**ENQUÊTE PUBLIQUE
du 3 janvier au 4 février 2019**

***relative à la demande de renouvellement et d'extension de l'autorisation
d'exploiter une carrière alluvionnaire à VILLEMANOCHÉ (89), présentée par les
sociétés CEMEX granulats et DLB, conjointes et solidaires***

**RAPPORT DU COMMISSAIRE
ENQUÊTEUR**

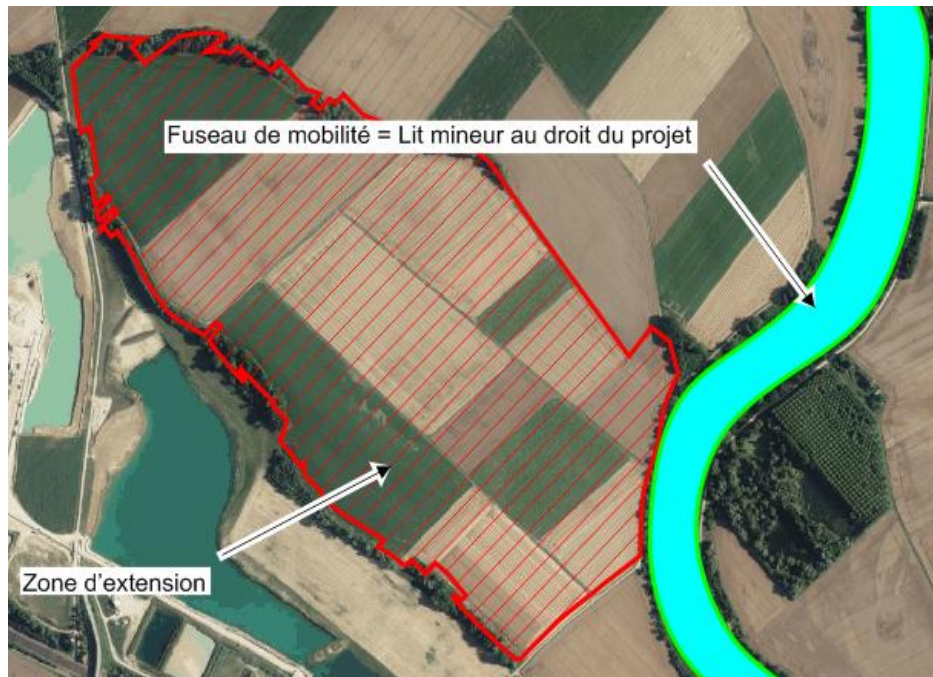
Comment démontrer dans ces conditions, à partir des 4 espaces de mobilité différents apparaissant à la figure 11 page 46 de l'étude d'impact, que ce projet ne se situe pas en zone rouge du SDC ?

Pour mémoire, à l'article 11 de l'arrêté ministériel du 22 septembre 1994 modifié, au paragraphe II de l'alinéa 11.2, il est prescrit que : « II. Les exploitations de carrières en nappe alluviale dans le lit majeur ne doivent pas créer de risque de déplacement du lit mineur, faire obstacle à l'écoulement des eaux superficielles ou aggraver les inondations.

Les exploitations de carrières de granulats sont interdites dans l'espace de mobilité du cours d'eau.

L'espace de mobilité du cours d'eau est défini comme l'espace du lit majeur à l'intérieur duquel le lit mineur peut se déplacer. L'espace de mobilité est évalué par l'étude d'impact en tenant compte de la connaissance de l'évolution historique du cours d'eau et de la présence des ouvrages et aménagements significatifs, à l'exception des ouvrages et aménagements à caractère provisoire, faisant obstacle à la mobilité du lit mineur. Cette évaluation de l'espace de mobilité est conduite sur un secteur représentatif du fonctionnement géomorphologique du cours d'eau en amont et en aval du site de la carrière, sur une longueur minimale totale de 5 kilomètres. »

Ce qu'en dit le dossier

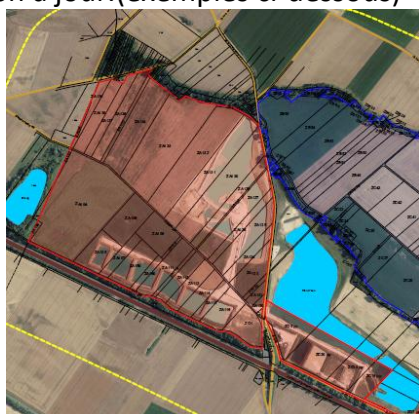
Dans sa réponse à la MRAE, le maître d'ouvrage a adressé un plan de situation au 21 août 2018 ainsi qu'une nouvelle photo aérienne mais celle-ci ne correspond toujours pas, loin s'en faut, à la réalité de ce jour car elle fait apparaître des terrains inexploités sur plus du tiers de la partie autorisée.

Tous les plans et cartographies figurant au dossier font apparaître une situation différente mais toujours non à jour. (exemples ci-dessous)

Nous joignons le dernier plan de situation d'août 2018 à la présente réponse ainsi qu'une vue aérienne du site réalisée par drone en février 2019 (Cf. Annexe 10).
